Detaljreguleringsplan Bergljots veg 2

PlanID: 2018009

Forenklet planbeskrivelse

Forenklet planbeskrivelse – forslag til endring av planbestemmelser

Utsnitt av foreløpige planløsning for kjellerplanet med 2 plasser for forflytningshemmede
Maksimalt 42 stk plasser i P-kjeller :

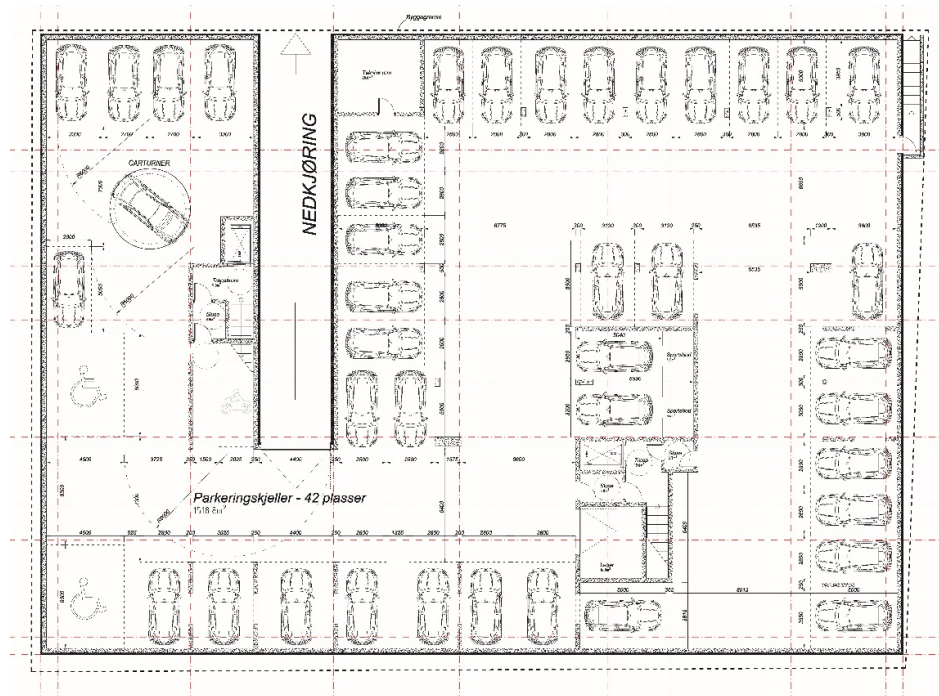
Løsningsforslaget viser minst 2 stk tilrettelagte parkeringsplasser i parkeringskjelleren og 2 stk på bakkeplanet.

Utsnitt av utomhusplan :

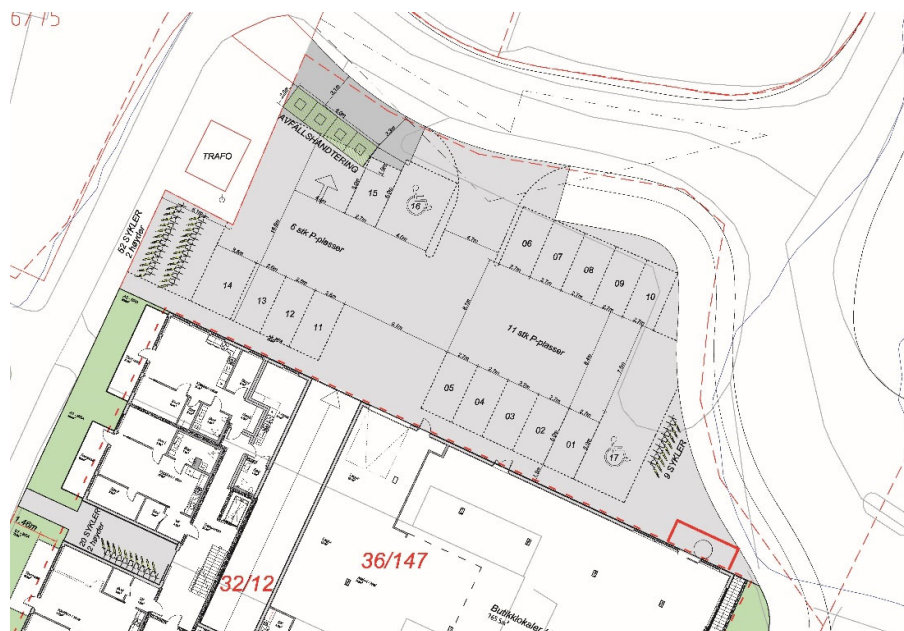
Foreløpig utomhusplan åpner for til sammen 17 stk parkeringsplasser på bakken
